**Alfredo
PETRACCHIN**
STUDIO TECNICO

ZINCATURA NAZIONALE srl Vigonovo (VE)

“INTEGRAZIONI”

La posizione delle sorgenti elencate in tabella è illustrata nella pagina seguente

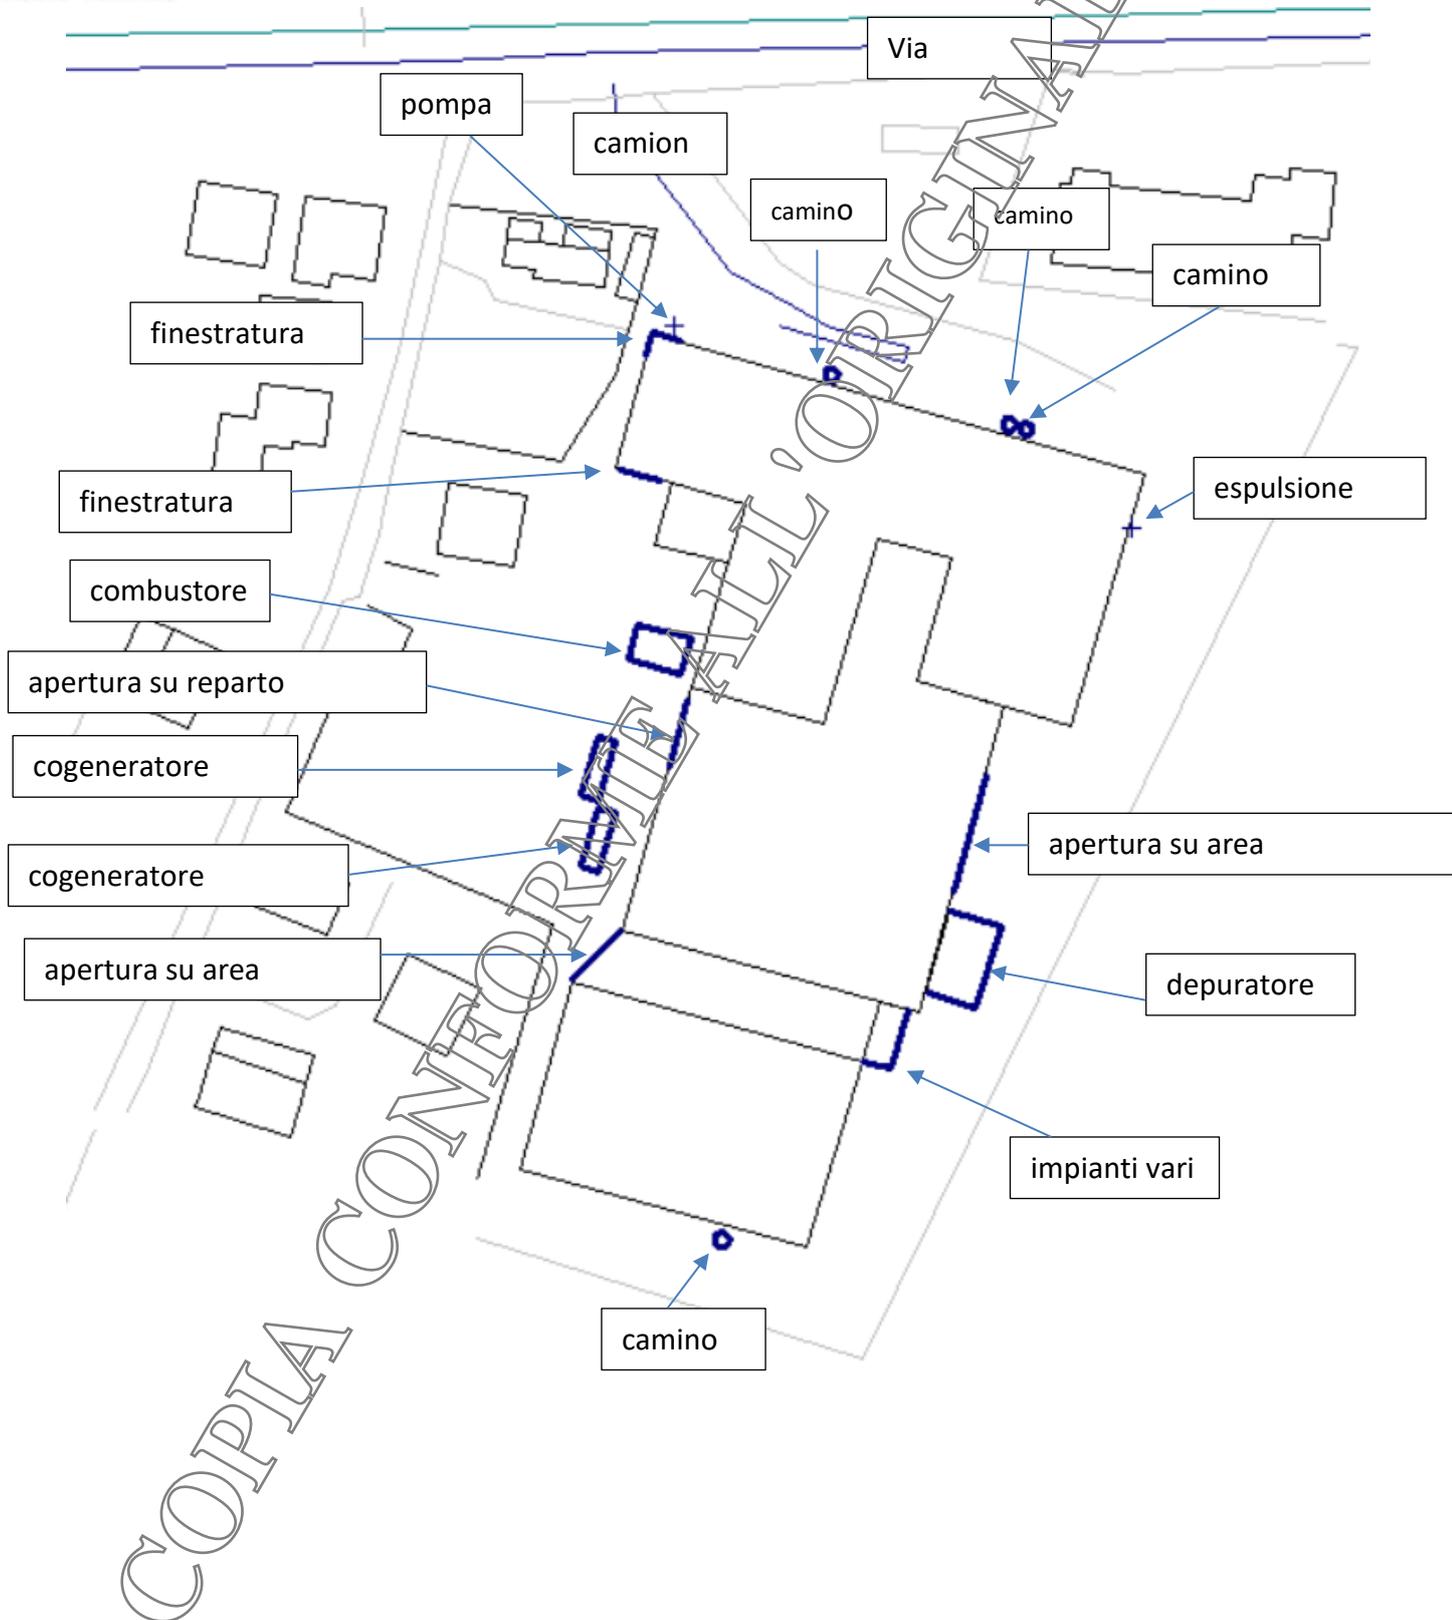
R 18.

Si illustrano di seguito i dati utilizzati nel software previsionale.

<u>Sorgenti puntiformi</u>		
Nome	Potenza sonora totale	Potenza sonora unitaria
	(dBA)	(dBA)
espulsione aria	93.0	93.0
pompa	73.0	73.0
<u>Sorgenti piane verticali</u>		
Nome	Potenza sonora totale	Potenza sonora unitaria
	(dBA)	(dBA)
apertura su area coperta	87.0	69.0
finestratura	88.1	74.0
apertura su reparto produttivo	86.3	70.0
apertura su area carico/scarico	96.5	76.0
finestratura	87.2	72.0
camino	93.5	78.0
camino	86.8	72.0
camino	86.5	72.0
camino	86.7	72.0
combustore	102.3	83.0
cogeneratore esistente	91.7	73.0

impianti vari	97.5	80.0
depuratore	96.7	76.0
nuovo cogeneratore	91.7	73.0
<u>Sorgenti lineari</u>		
Nome	Potenza sonora totale	Potenza sonora unitaria
	(dBA)	(dBA)
via Toniolo	102.8	76.5
camion	94.0	74.5

Schema torre abbattimento dei vapori acidi e caustici.

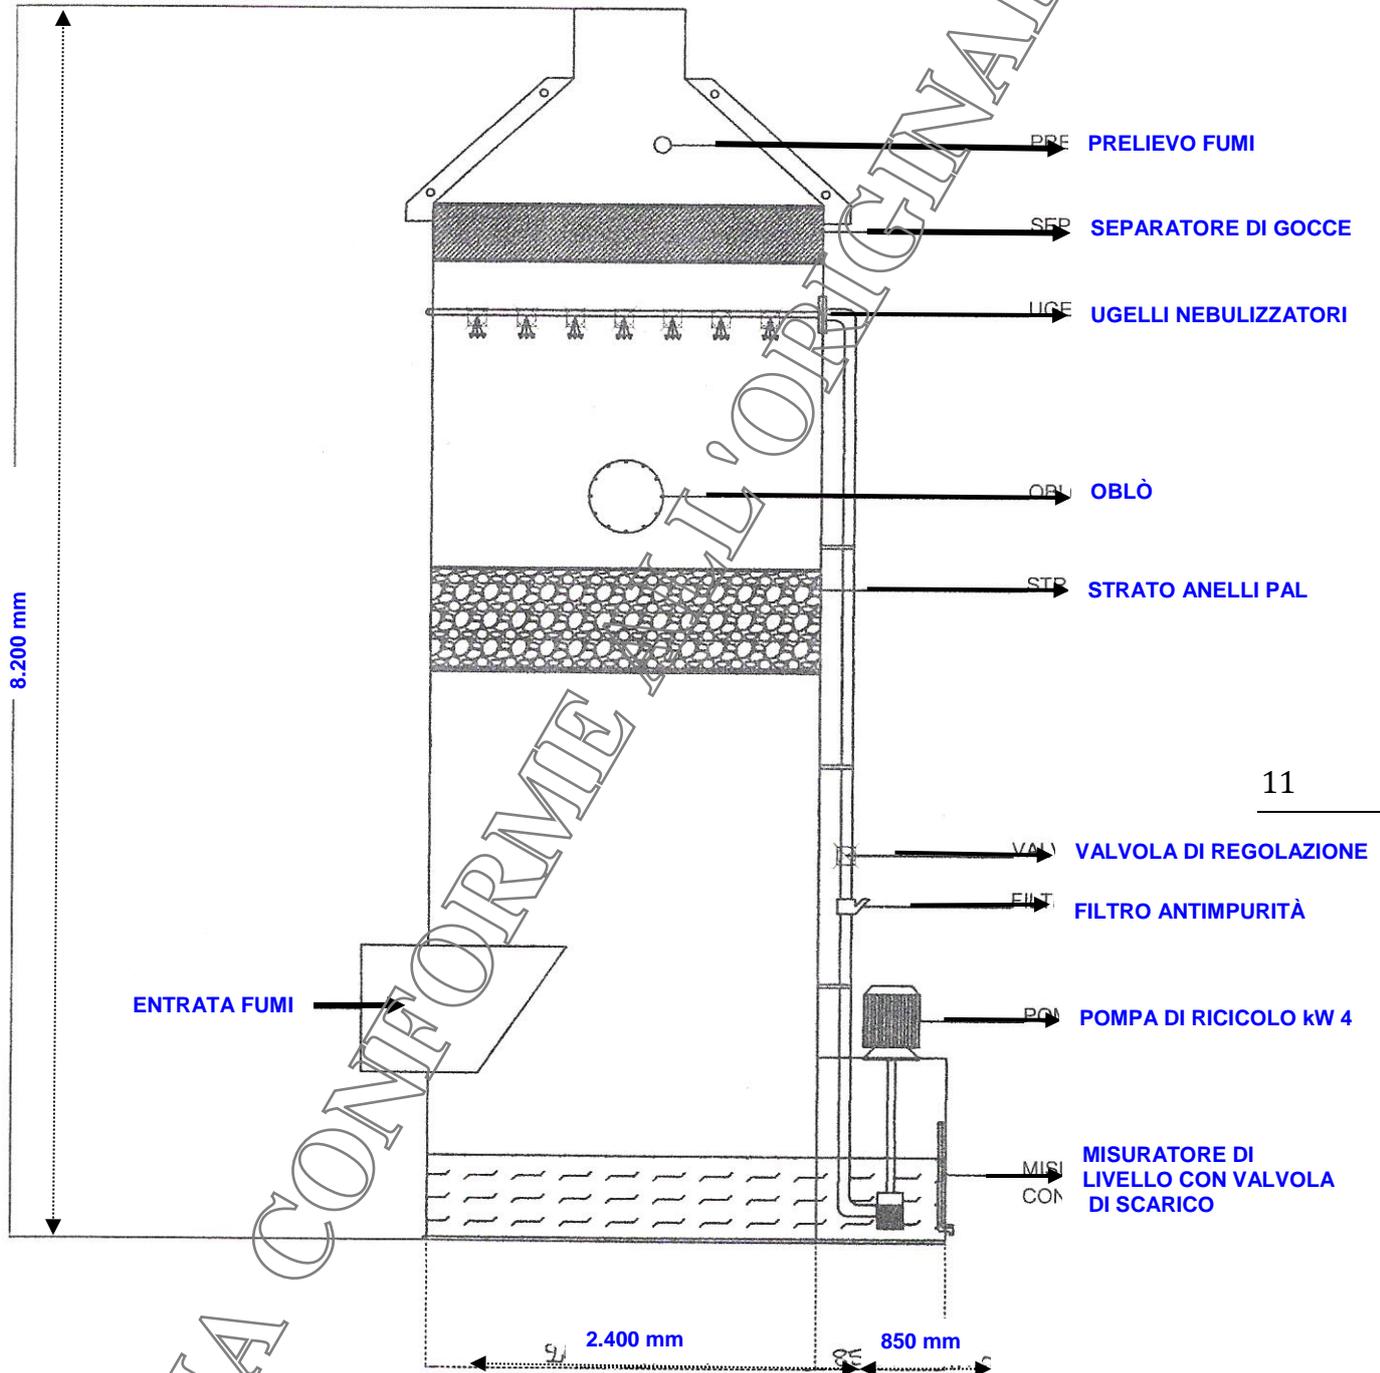
Trattamento arie esauste impianto 6 (Camino 29)

Come descritto il trattamento delle arie esauste dell'impianto 6 avviene all'interno dell'impianto scrubber già a servizio dell'impianto 5; la portata di 45.000 Nmc/h e' la portata complessiva tra impianto 5 e 6.

La torre esistente (camino n. 29) prevede quanto di seguito esposto:

- controllo in continuo del pH, per garantire la neutralità del liquido di lavaggio.
- Ripristino automatico acqua su serbatoio colonna, a mezzo galleggiante acciaio inox
- N. 3 oblò passo d'uomo
- Troppo pieno su serbatoio torre
- By-pass su tubo mandata pompa a mezzo valvole per svuotamento serbatoio inferiore colonna
- Bacino di contenimento perimetrale formato da muretto di contenimento di capacità equivalente la volumetria della soluzione assorbente
- Lavaggio fumi con sola acqua
